Città di
Castellanza

Piano di Governo del Territorio

Piano dei Servizi

RETTIFICHE E CORREZIONI ERRORI MATERIALI AL PIANO DEI SERVIZI

AS08 "Centro assistenza anziani"

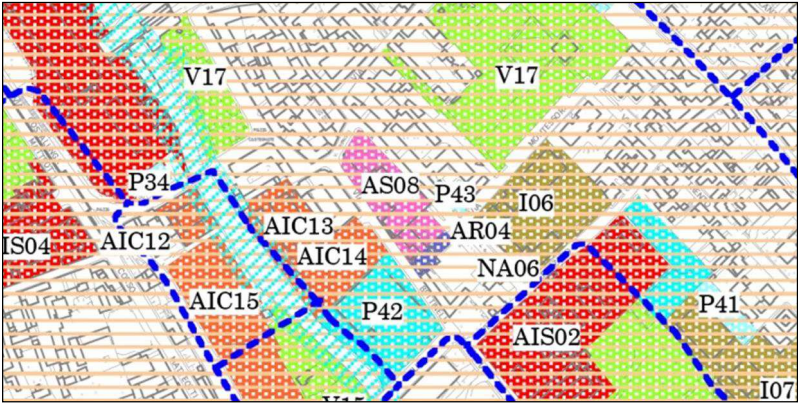
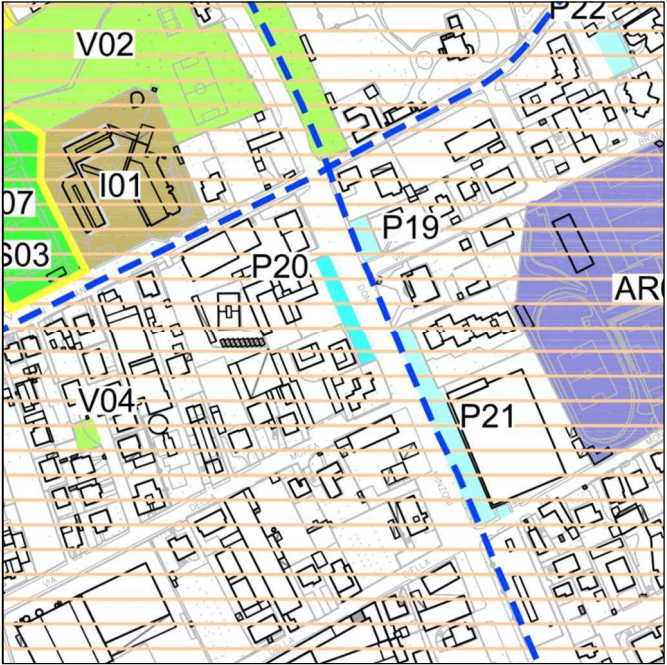
Nella tavola PdS2.1 vengono riportati due poligoni con lo stesso codice (AS08), uno dei due poligoni individua in modo corretto il "Centro Assistenza Anziani "Giulio Moroni", associandogli la relativa scheda, il secondo poligono invece oltre a riportare lo stesso codice della scheda precedente, riguarda una struttura privata che non può essere annoverata tra le attrezzature pubbliche.

AS08 Struttura privata Mapei	Eliminazione del poligono AS08 mapei

PS2.1 Eliminazione del poligono AS08, Mapei

PS2.2 Eliminazione della scheda AS09 che faceva riferimento al poligono AS08 (mapei), nella tavola PdS2.1

AIC08 alienato	Eliminazione del poligono AIC08

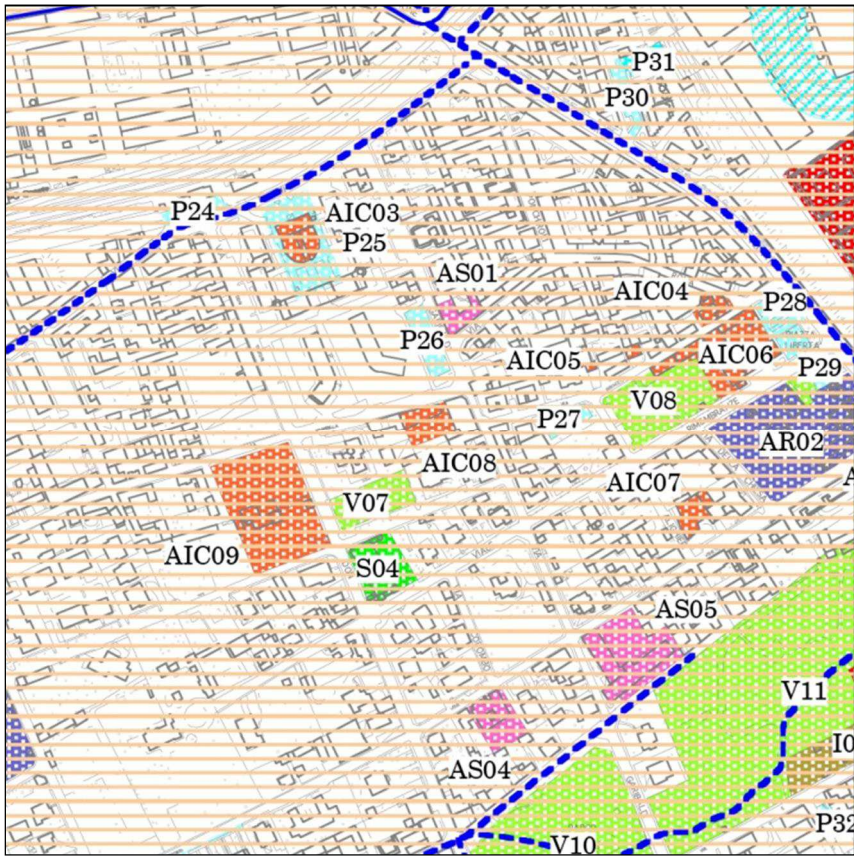
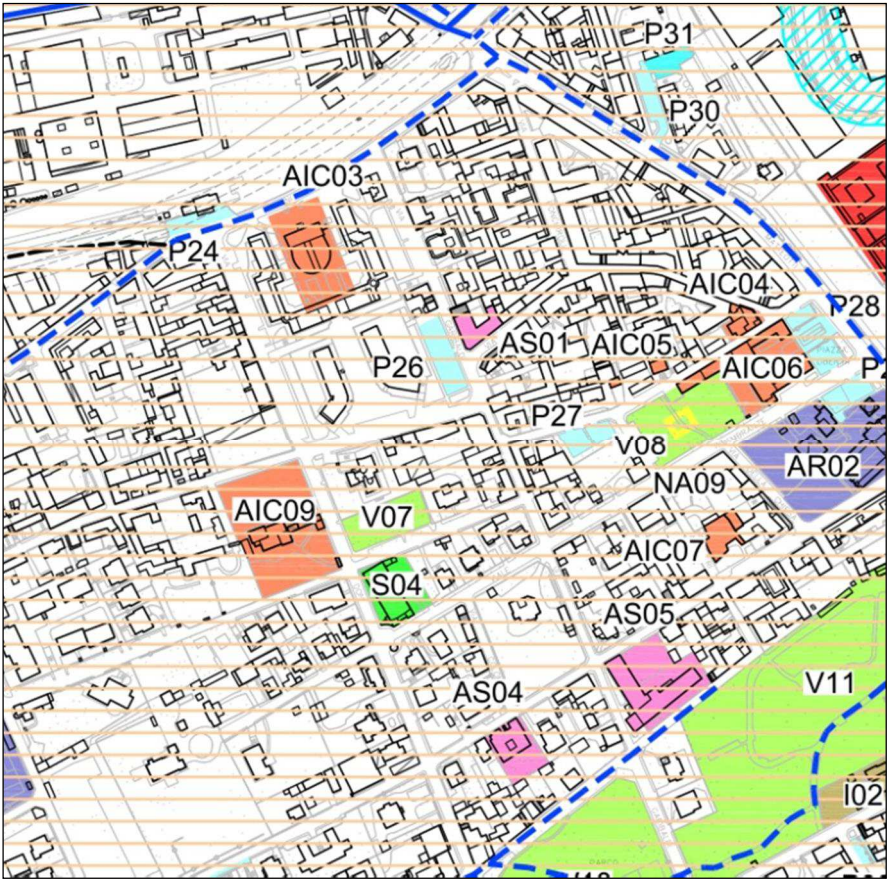
Eliminazione del servizio individuato con la scheda AIC08 in adeguamento allo stralcio dal Piano dei Servizi effettuata con Delibera di Consiglio Comunale n°87 del 27/06/2013 Approvazione Elenco degli Immobili facenti parte del Piano delle Alienazioni e Valorizzazioni immobiliari, ai sensi e per gli effetti dell'58 Legge 133 del 21.08.2008 di conversione del D.L. 25.06.2008 n.112

PS2.1 Eliminazione del poligono

PS2.2 Eliminazione della scheda AIC08

AS03 con area per nuova attrezzatura	Modifica del perimetro dell'AS03

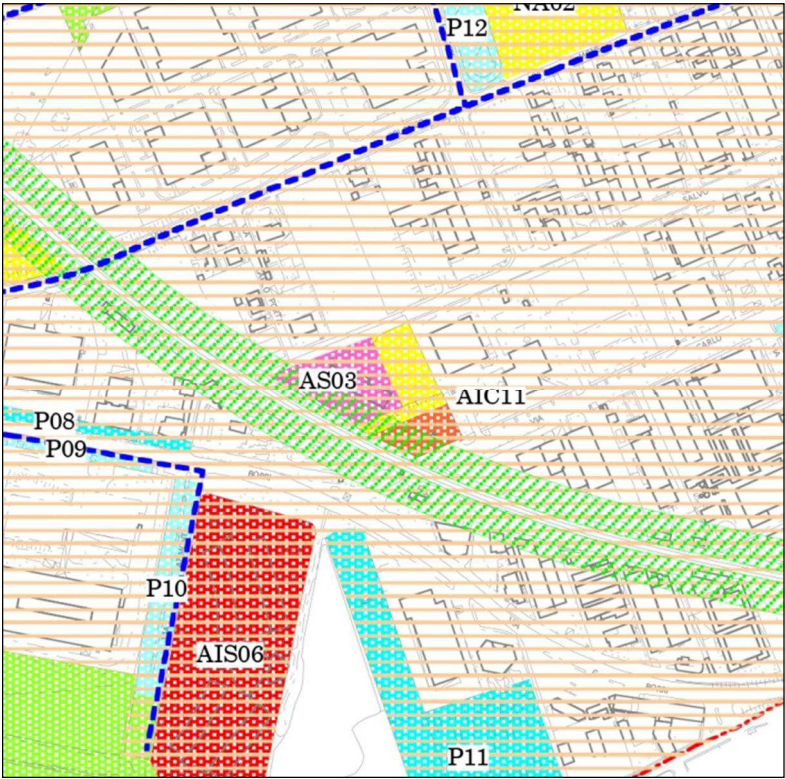
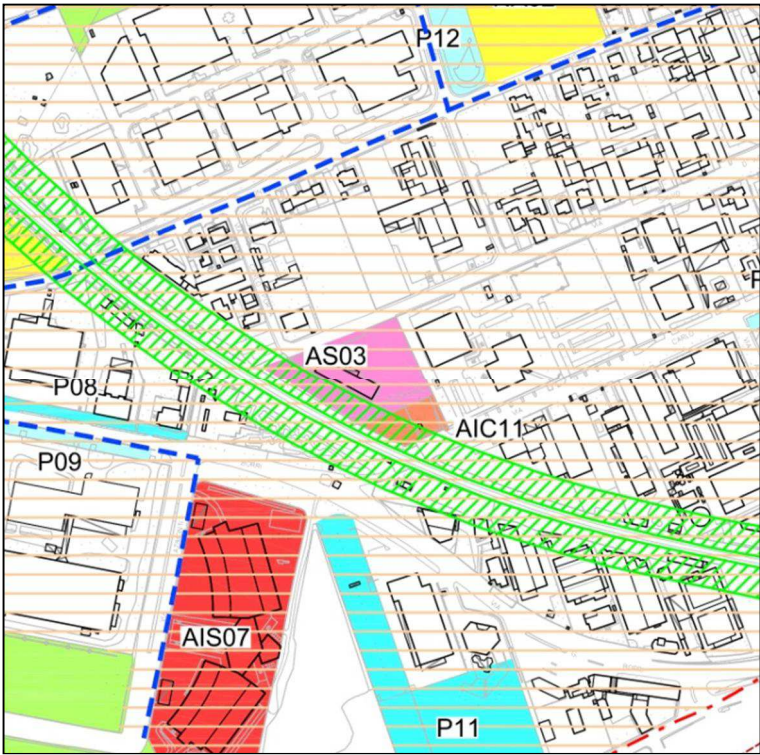
In adiacenza all'attrezzatura AS03, la tavola PdS2.1 individuata un'area per una nuova attrezzatura senza tuttavia prevederne la relativa scheda nell'elaborato PS2.2. Tale area risulta già concessa in comodato d'uso alla cooperativa "Il Progetto" (scheda AS03) e non ravvisando nessuna indicazione progettuale su tale area da parte del Piano dei Servizi, si ritiene opportuno correggere l'errore inglobandola all'interno della scheda AS03.

PS2.1 Modifica del perimetro del servizio AS03 allargandolo fino a ricomprendere l'area data in comodato d'uso alla cooperativa.

PS2.2 Modifica della scheda AS03

AIC03 E P25	Modifica del perimetro dell'AIC03

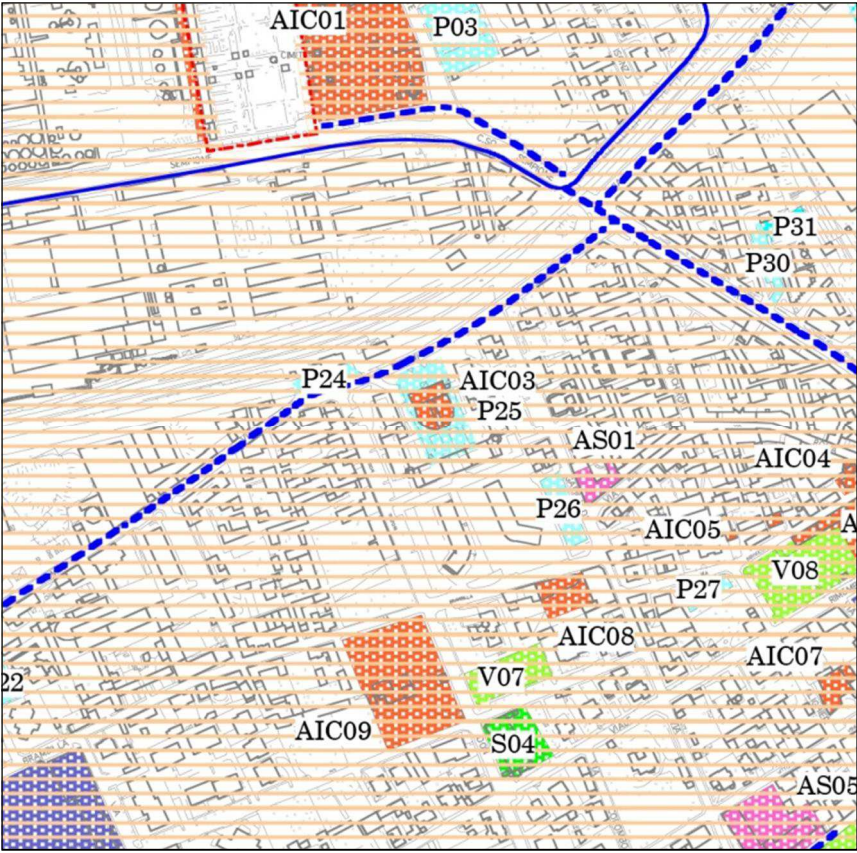
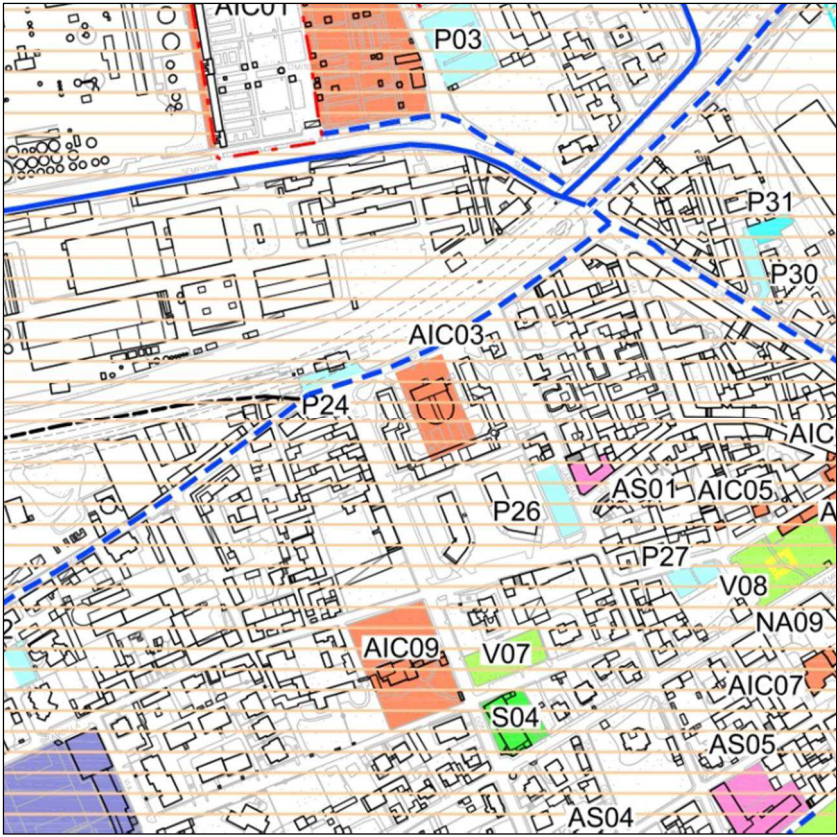
La tavola PdS2.1 individua "Il centro conferenze - CeSil" (AIC03) il cui parcheggio di pertinenza (sottostante all'edificio) viene censito a parte con apposita scheda (P25). Essendo il parcheggio di pertinenza del centro conferenze e non ravvisando nessun interesse a staccarlo dalla struttura principale si ritiene opportuno rettificare la scheda AIC03 inglobando anche il parcheggio.

PS2.1 Modifica del perimetro del servizio AIC03 inglobando anche il parcheggio P25.

PS2.2 Modifica della scheda AIC03 inglobando anche il parcheggio, eliminare la scheda del parcheggio P25.

La via Azimonti individuata come parcheggio	Eliminazione del parcheggio P10

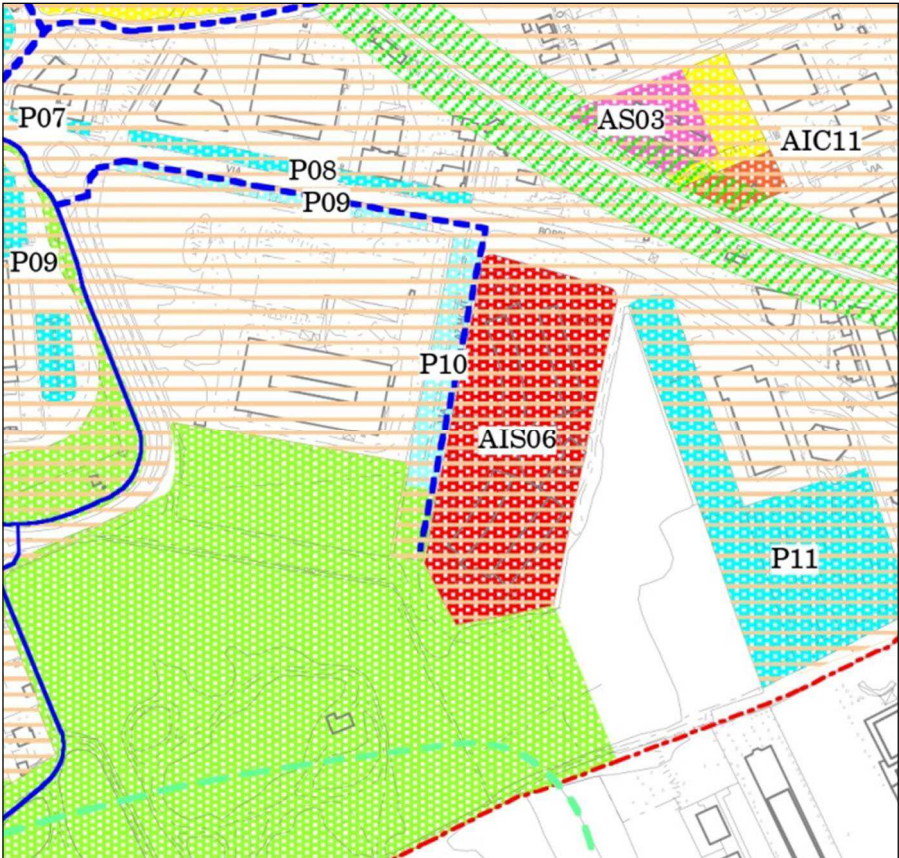
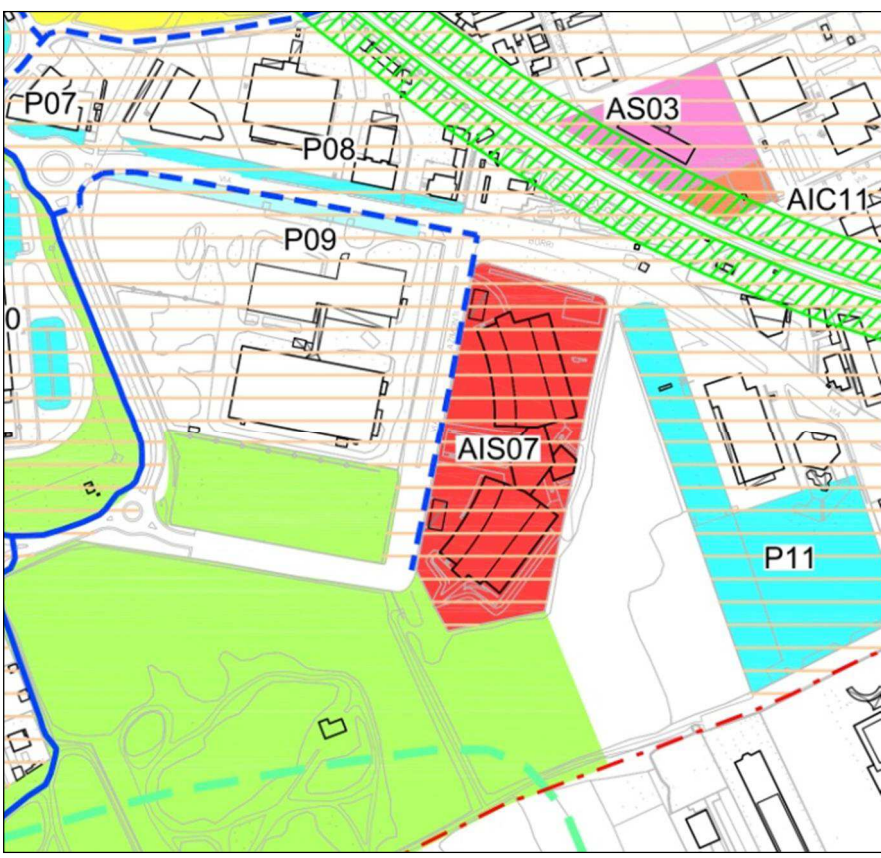
La tavola PdS2.1 individua erroneamente come parcheggio pubblico la via Azimonti diversamente da quanto riconosciuto dal Piano delle Regole e dal Documento di Piano.

PS2.1 Cancellazione del perimetro del parcheggio P10.

PS2.2 Cancellazione della scheda P10 che individua la via Azimonti

Due parcheggi individuati con lo stesso numero	Nuovo codice P10 al parcheggio ESSELUNGA

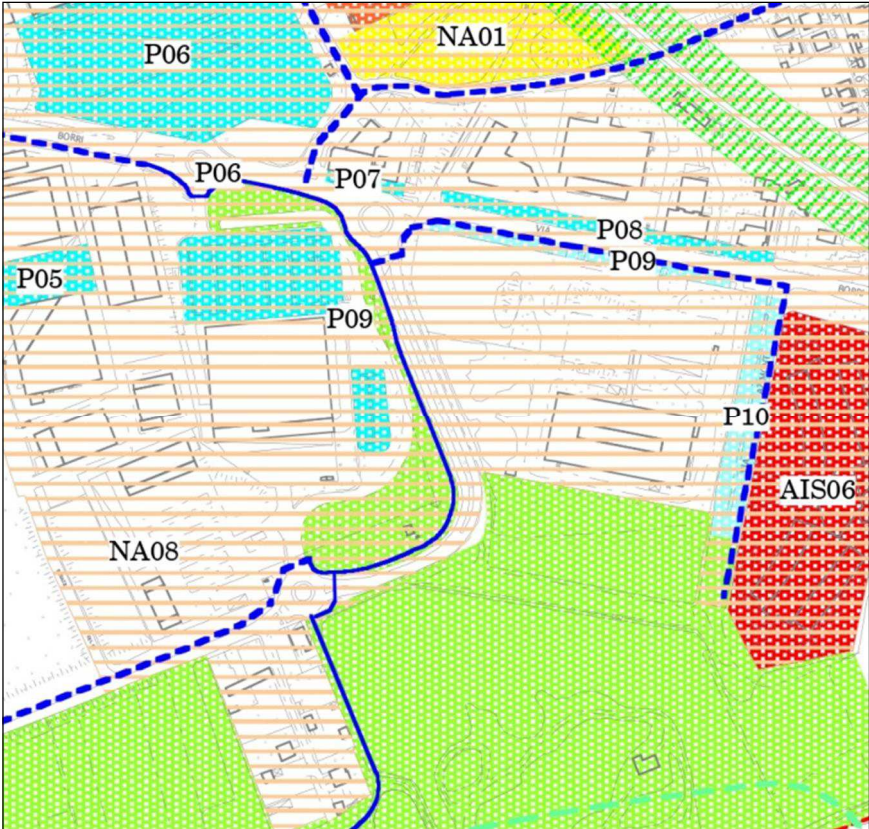
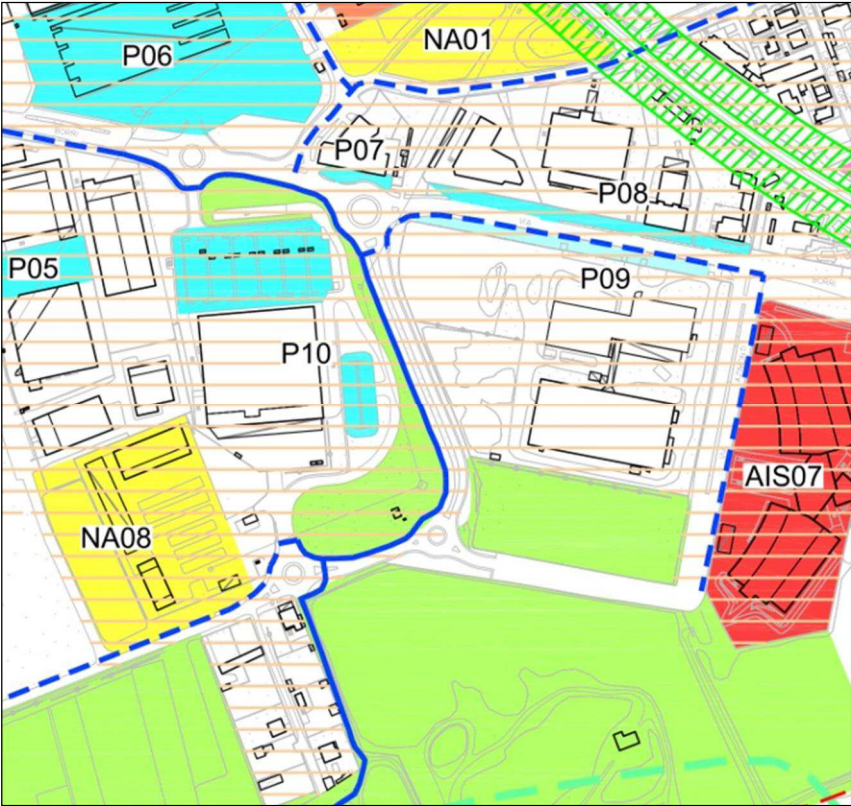
La tavola PdS2.1 individua due parcheggi diversi con lo stesso numero P09, schedandone uno solo, quello di via Giuseppe Borri. Al parcheggio dell'ESSELUNGA non schedato viene attribuito il codice del parcheggio P10, cancellato come riportato sopra.

PS2.1 Attribuzione al parcheggio dell'ESSELUNGA il codice P10.

PS2.2 Nuova scheda P10 con individuazione del parcheggio privato asservito all'uso pubblico.

Parcheggio P17 individuato come privato	Parcheggio P17 individuato come pubblico

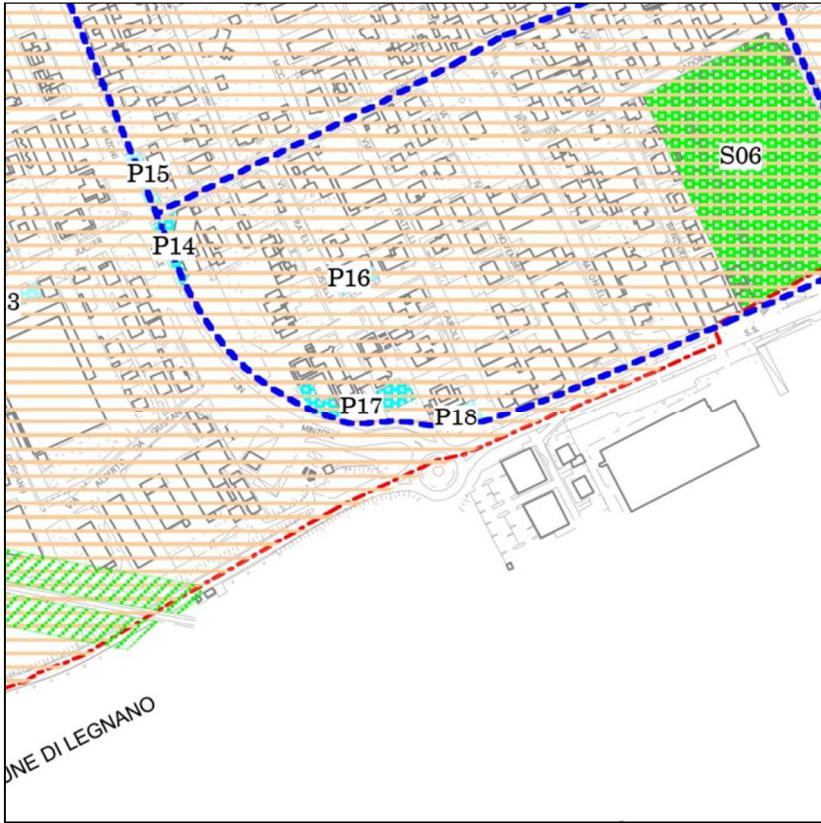
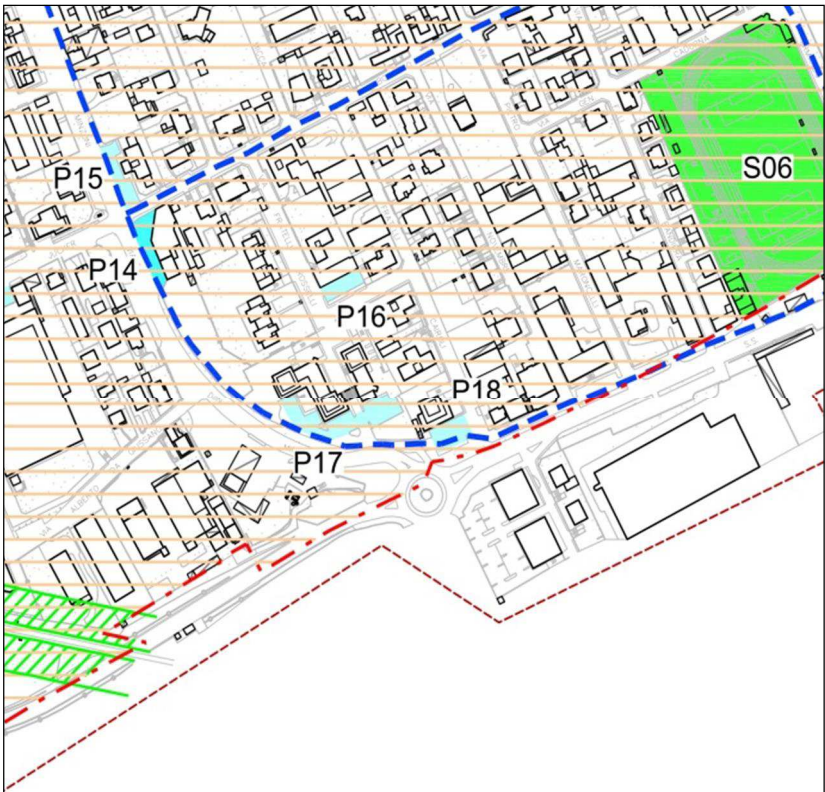
La tavola PdS2.1 individua il parcheggio P17 come parcheggio privato asservito all'uso pubblico pur essendo un parcheggio di proprietà pubblica così come correttamente indicato nella scheda del catalogo dei parcheggi.

PdS2.1 Modifica del colore del servizio P17.

Parcheggio P36	Adeguamento del poligono P36

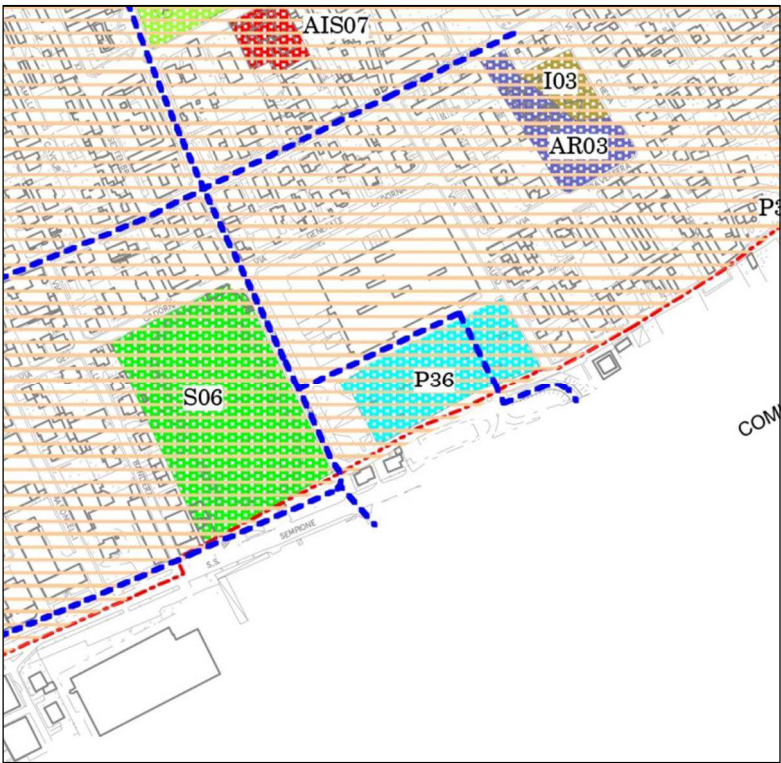
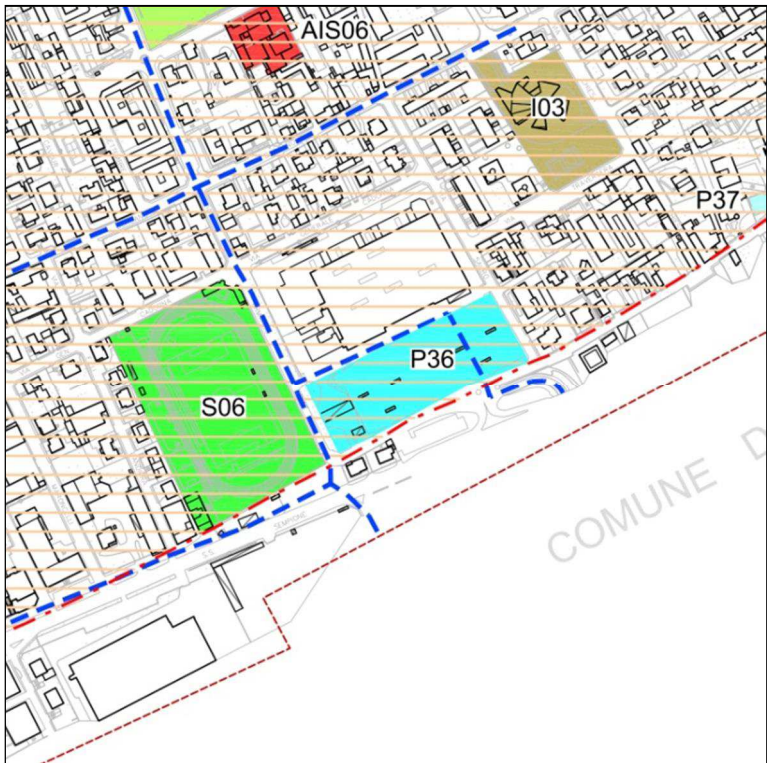
La tavola PdS2.1 individua il Parcheggio privato di uso pubblico con il poligono denominato P36 tralasciando tuttavia la porzione più a ovest attualmente adibita a parcheggio con le stesse modalità della restante parte. Per ovviare a questa incoerenza si amplia l'area del parcheggio a ovest fino alla via Armando Diaz.

PS2.1 Modifica del perimetro del servizio P36 inglobando anche il resto del parcheggio.

PS2.2 Modifica della scheda P36.
